## **Appel d'offres Sauvabelin : questions-réponses**

### **Nuisance sonore et lumineuse, WC public (AO réf 2.6.1)**

Fig. 01 – Cotation du plan du rez au 1/100<sup>ème</sup> au format A1, les millimètres (mm) représentés en plan avec leur correspondance en mètre (m), image sans échelle.

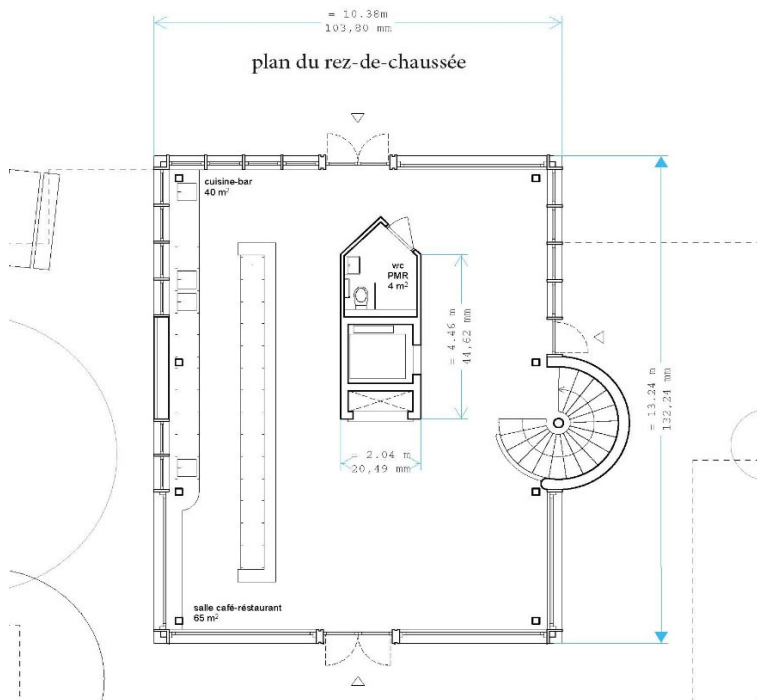
21. Disposant des surfaces approximatives des différents espaces, serait-il possible d'avoir les dimensions du bâtiment (longueur/largeur), les dimensions du bloc central, et des toilettes PMR ?

En guise de réponse, voir plan ci-dessous.
